EN LO PRINCIPAL: RESPONDE TRASLADO; EN EL PRIMER OTROSÍ: ACOMPAÑA DOCUMENTOS; EN EL SEGUNDO OTROSÍ: SOLICITA PLAZO QUE SE INDICA.

SUPERINTENDENCIA DEL MEDIO AMBIENTE

### **1. Antecedentes y contexto del Informe DGA**

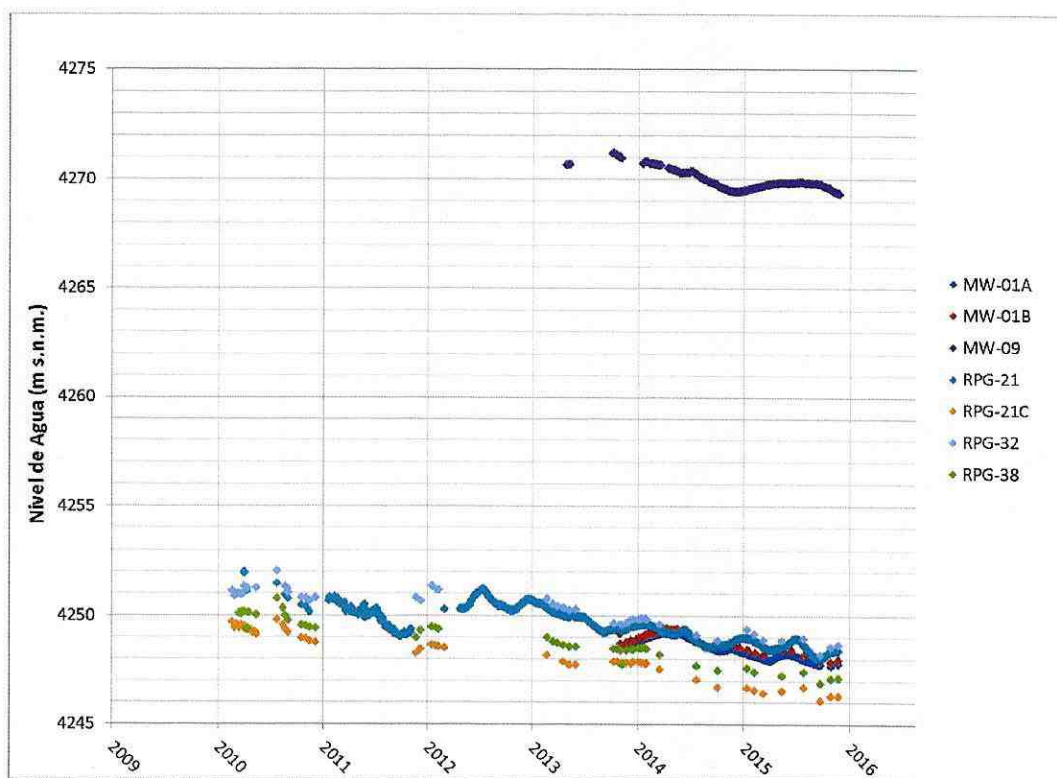
Como un ejemplo de la información incorrecta utilizada por la DGA, se puede señalar que en el segundo párrafo de la página 13 del informe se refiere al nivel freático en el Río Astaburuaga como 4.250 m.s.n.m. La medición más reciente del nivel de agua del pozo de monitoreo MW-09, localizado en la desembocadura del Río Astaburuaga, es aproximadamente entre 4.269 y 4.271 m.s.n.m. dependiendo de la temporada. Así, resulta evidente que los datos utilizados por la DGA no son consistentes con las mediciones actuales.

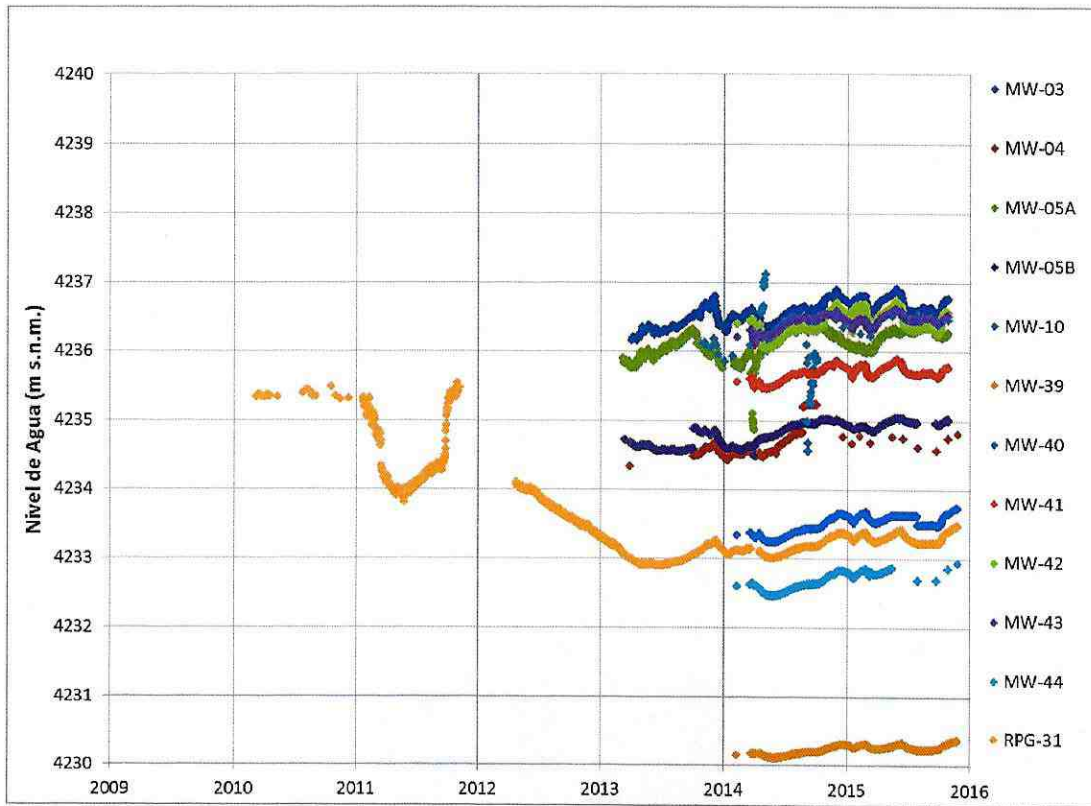
Por otra parte, el nivel freático de la Vega Pantanillo declarado por la DGA es de 4.220 m.s.n.m. Sin embargo, las mediciones más recientes de nivel de agua para una serie de pozos de monitoreo en Vega Pantanillo indica el nivel de agua en el rango de

entre 4.233 a 4.237 m, mostrando también ciertas variaciones estacionales. Esto apoya la conclusión de que la DGA no se basa en información reciente o apropiada.

Figura 3.1

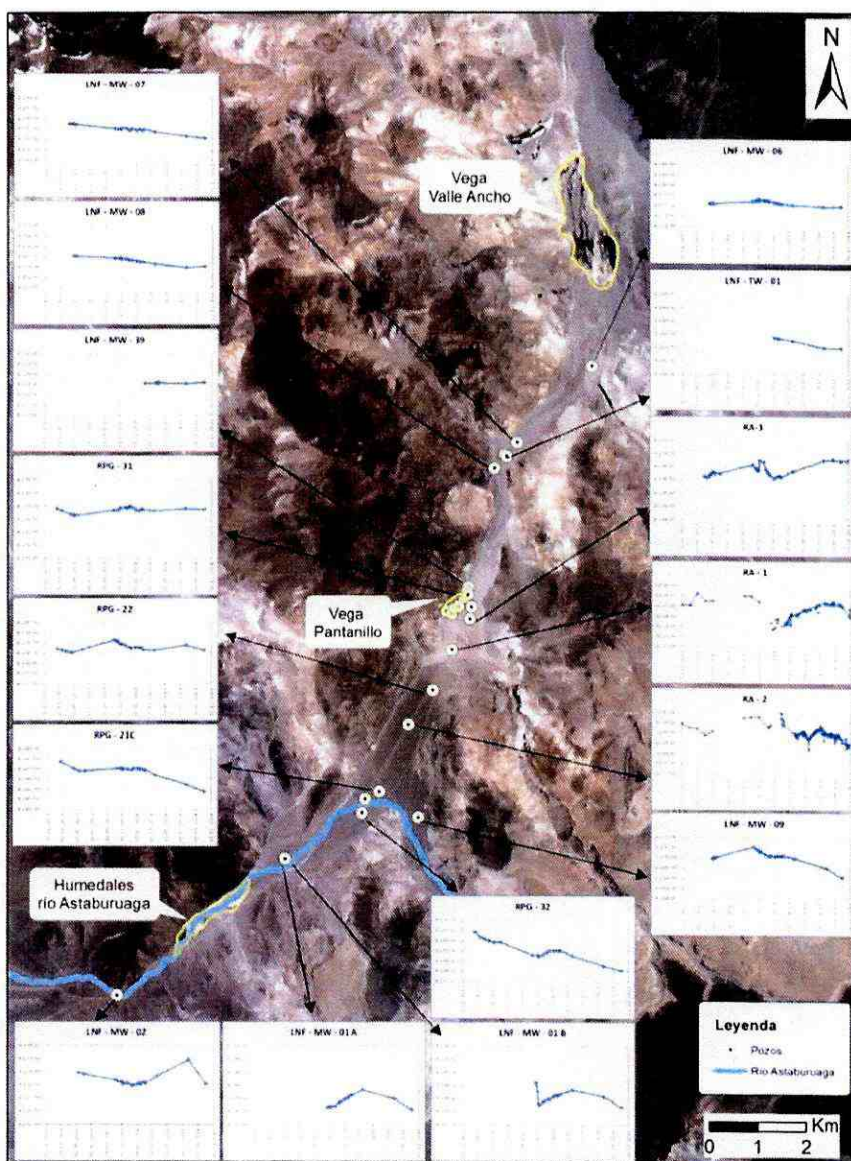
Al analizar la información proporcionada por CMM sobre los niveles de agua subterránea en el área de interés, y particularmente sobre los pozos de monitoreo más cercanos al área de la vega Valle Ancho (ver Figura 3.1) es posible analizar la situación específica del pozo de monitoreo MW-06 (construido y habilitado para CMM en abril de 2013), localizado aproximadamente 2 Km aguas arriba de la cabecera de la vega Valle Ancho y cuya información de niveles se presenta en la Tabla 3 del documento de la DGA (Página 17).

Este pozo en particular presenta una profundidad actual del nivel de agua subterránea que oscila entre 3,42 y 3,75 m en el período indicado (2013 a 2014), con respecto al nivel del terreno. Lo anterior indica que la peor condición de descenso posible en este pozo de monitoreo corresponde justamente a esos valores (3,42 a 3,75 m), lo que consideraría que al inicio del bombeo desde Pantanillo esa era una zona de afloramiento de las aguas subterráneas en el sector, con una profundidad del agua subterránea igual a 0 m. Se puede confirmar que en la posición del punto MW-06 no han existido nunca afloramientos de agua subterránea, lo que indicaría que el descenso real en ese sector es mucho menor que lo estimado de manera conservadora por la DGA en su presentación (10,8 m).

Figura 3.2

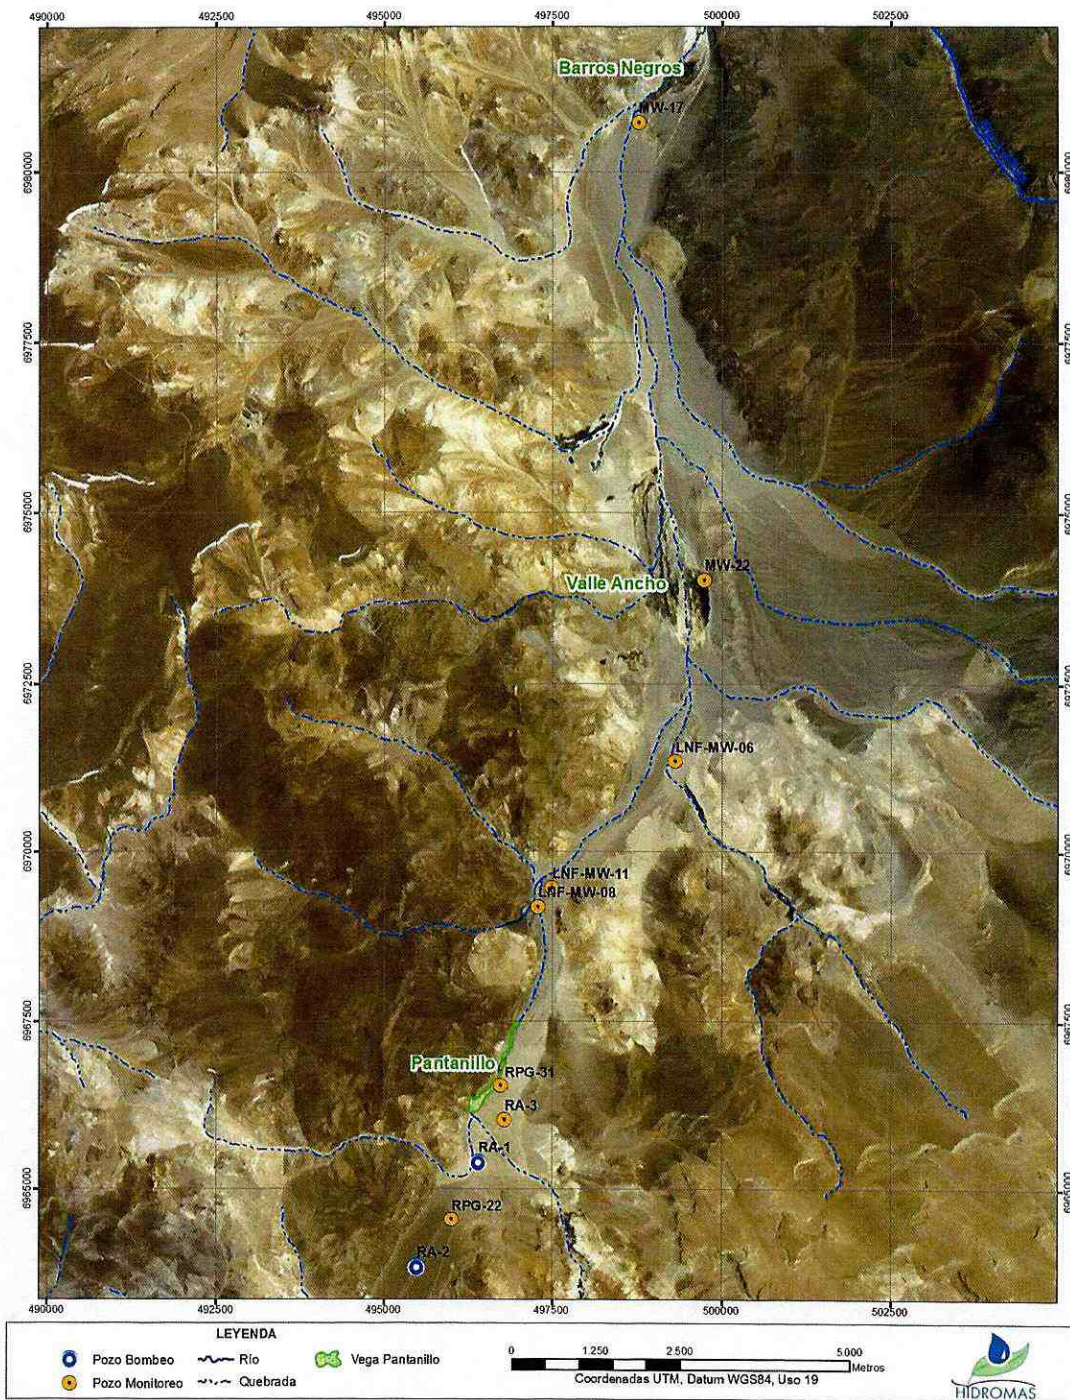
Al incorporar la información entregada en HIDROMAS (2015) sobre los niveles de agua subterránea en pozos de monitoreo a lo largo de Ciénaga Redonda, se dispone de información gráfica de los niveles de agua subterránea en al menos dos

puntos situados en la zona de vega Valle Ancho (ver Figuras 3.2 y 3.3), que incluyen los puntos de monitoreo MW-6 y MW-22.

Figura 3.3

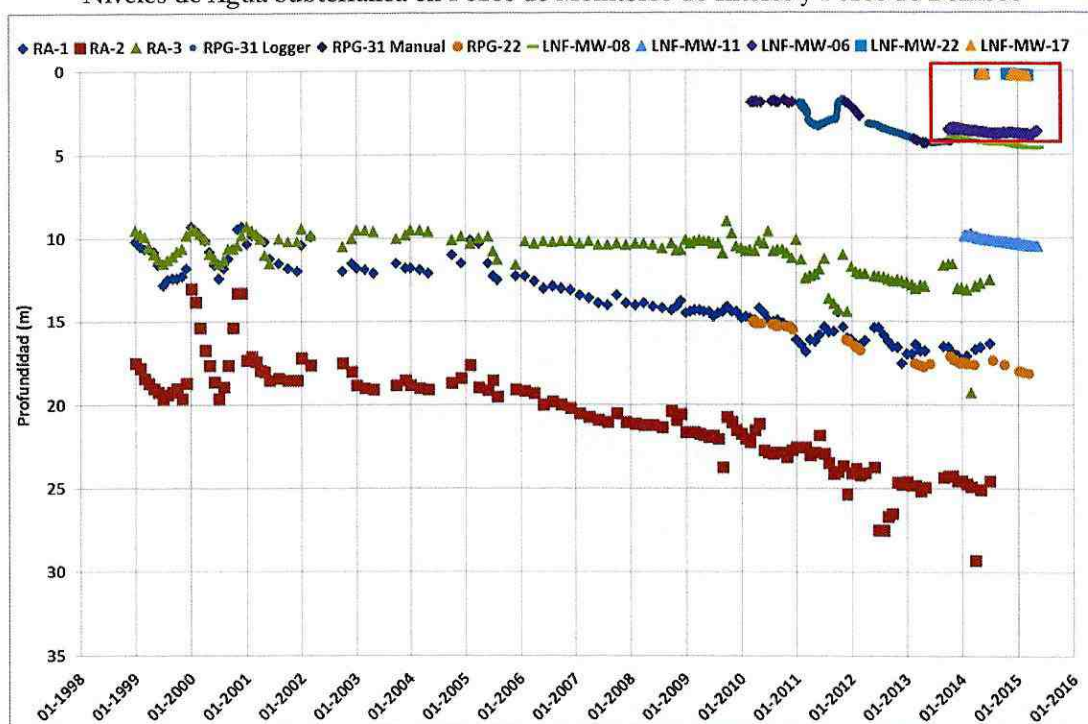
Los dos puntos recién mencionados, MW-6 y MW-22, presentan descensos estimados conservadoramente de cerca de 4,0 y 0,2 m, respectivamente (ver Figura 3.3). Es posible verificar entonces que en particular el descenso en el punto MW-22, localizado exactamente en la zona de la vega Valle Ancho, es muy menor a los rangos estimados por DGA para los descensos esperados en la zona debido a la reducción de caudal estimada en el rango entre 18,8 y 29,3 l/s.
